**Avis délibéré de la mission régionale d'autorité environnementale  
sur le parc photovoltaïque au sol porté par la société CCE Parc  
Solaire sur la commune de Montjoyer (26)**

**Avis n° 2023-ARA-AP-1644**

**Avis délibéré le 16 février 2024**

Figure 2: Plan d'implantation du projet (source : permis de construire – pièce PC2b)

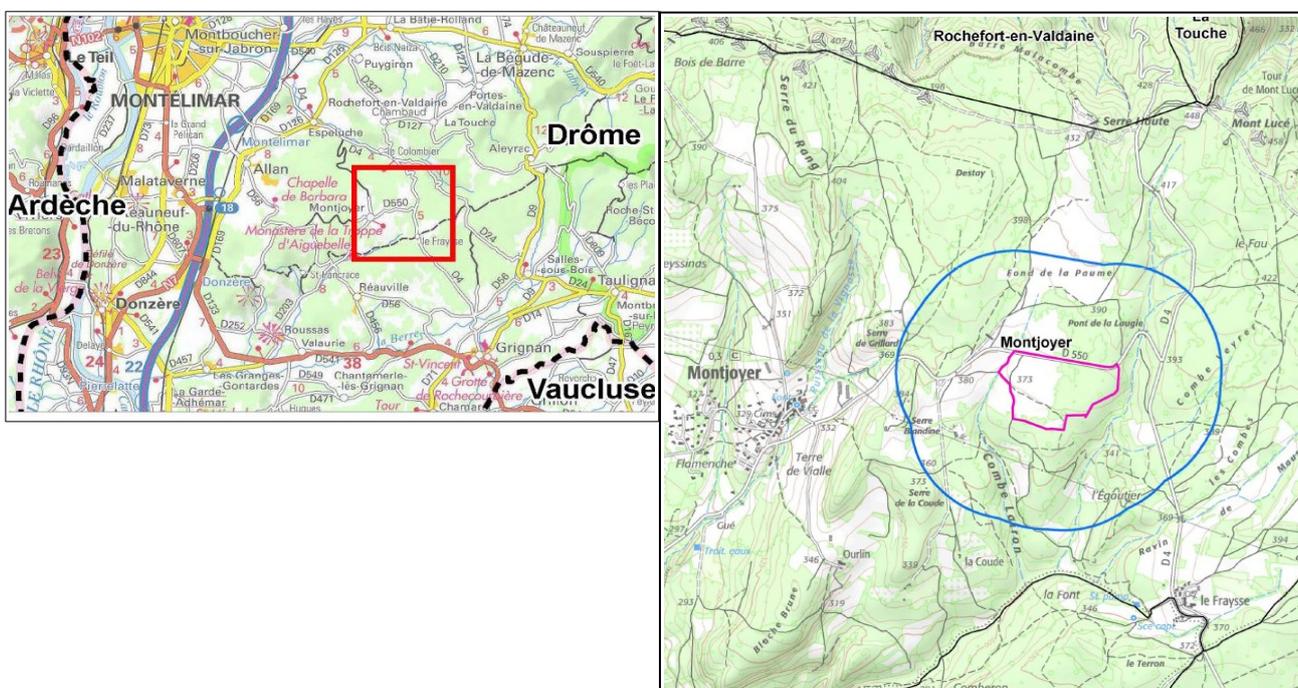
D'après une analyse des données du schéma régional de raccordement au réseau des énergies renouvelables d'Auvergne Rhône-Alpes (S3REnR) le raccordement au réseau public de distribution pourrait se faire au niveau du poste source joutant le site (et situé à 700 m depuis le poste de livraison), sans besoin de renforcement de ce dernier. Des tranchées d'enfouissement des câbles sont prévues. Leurs incidences environnementales ne font l'objet d'aucune analyse dans le dossier. La notice descriptive du permis de construire (PC4) ne prévoit l'analyse environnementale du tracé qu'une fois les modalités de raccordement confirmées par la société Enedis, ce qui ne permet pas la bonne information du public sur l'ensemble des incidences du projet.

**L'Autorité environnementale recommande d'inclure explicitement dans le périmètre du projet et donc de l'étude d'impact, le raccordement au réseau électrique, fonctionnellement lié au parc photovoltaïque, d'évaluer son incidence environnementale et de présenter les mesures prises pour les éviter, les réduire et si besoin les compenser.**

Figure 3: carte des enjeux habitats, faune et flore sur le site d'implantation potentielle du projet (source : étude d'impact)

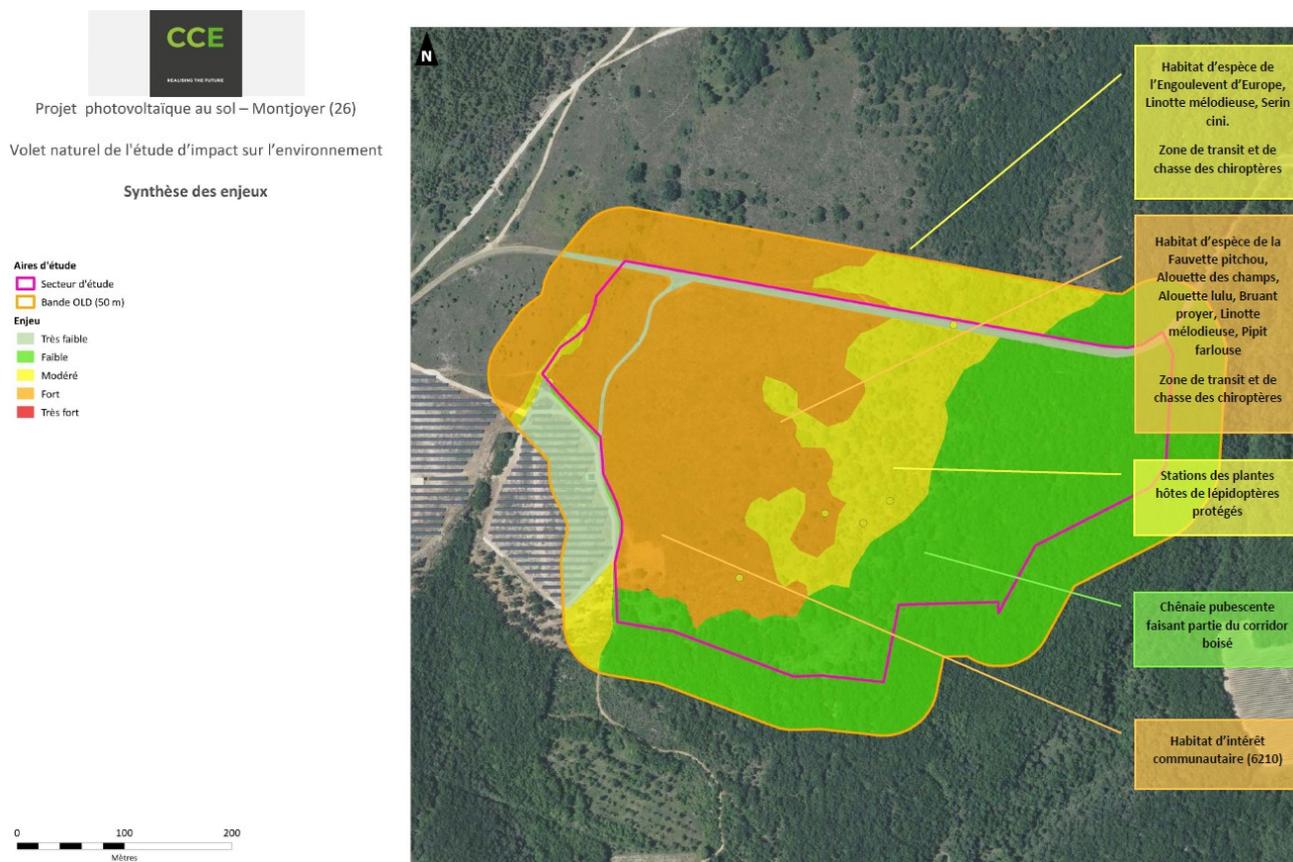
Il ressort de cette carte que le projet impacte les secteurs à plus forts enjeux et évite la zone boisée à plus faible enjeu. La stratégie d'évitement des enjeux n'apparaît pas pertinente.

Il est nécessaire de préciser l'utilisation (reproduction, repos, alimentation, etc.) des habitats impactés pour chaque espèce et de préciser les surfaces de plantes hôtes impactées.

**L'Autorité environnementale recommande de reconsidérer le niveau d'enjeu environnemental des habitats qui apparaît sous évalué, au regard des zonages de protection qui témoignent d'une richesse écologique certaine du secteur et du grand nombre d'espèces protégées contactées sur le site, d'analyser leurs fonctionnalités, et de revoir les mesures d'évitement et de réduction en conséquence.**

Figure 4: carte d'implantation du projet au regard des enjeux biodiversité (source : étude d'impact)

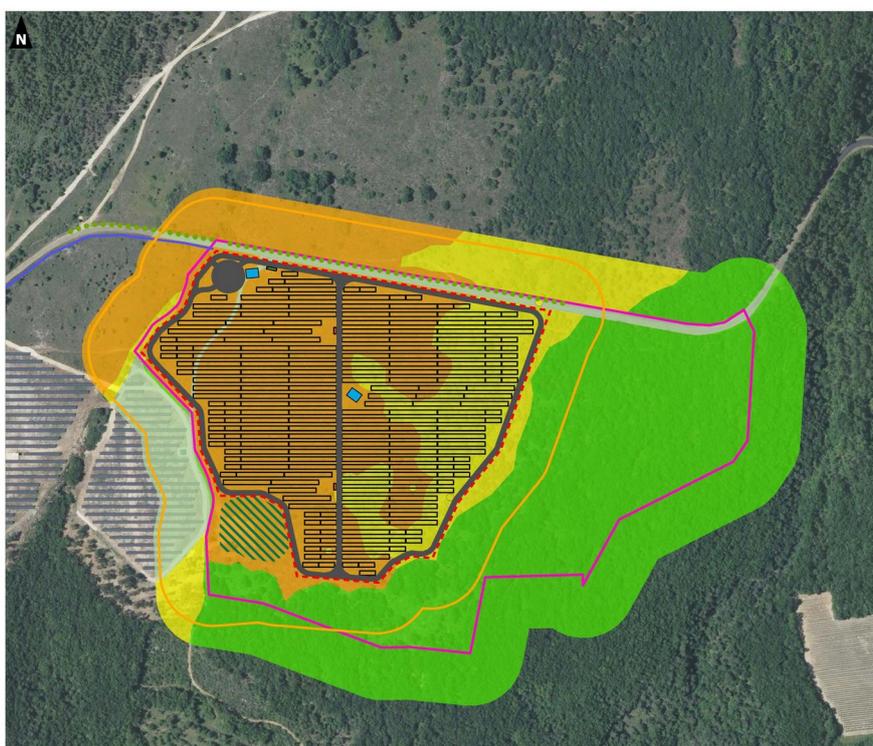
Comme exposé précédemment, la parcelle retenue est incluse dans une Znieff de type I, dans un réservoir de biodiversité, et le dossier identifie un enjeu fort concernant l'avifaune sur la zone d'implantation du projet. Les mesures d'évitement de la variante 4 ne sont pas suffisantes pour garantir le maintien dans un bon état de conservation des espèces protégées au niveau local. L'obtention d'une dérogation pour la destruction, l'altération ou la dégradation de sites de reproduction ou d'aires de repos d'espèces animales protégées apparaît nécessaire. Ainsi le projet ne s'inscrit pas dans les orientations du Sradet, qui privilégie la protection des paysages et de la biodiversité<sup>11</sup>. Le choix de cette parcelle, riche en biodiversité, n'apparaît pas pertinent. Aucune prospection de

solution de substitution raisonnable, notamment sur des terrains privés, ne paraît avoir été étudiée à l'échelle communale<sup>12</sup> et inter-communale.

**L'Autorité environnementale recommande de présenter des alternatives d'implantation de ce projet sur des espaces de moindre sensibilité environnementale et de justifier le choix retenu, notamment sur la base de critères environnementaux.**
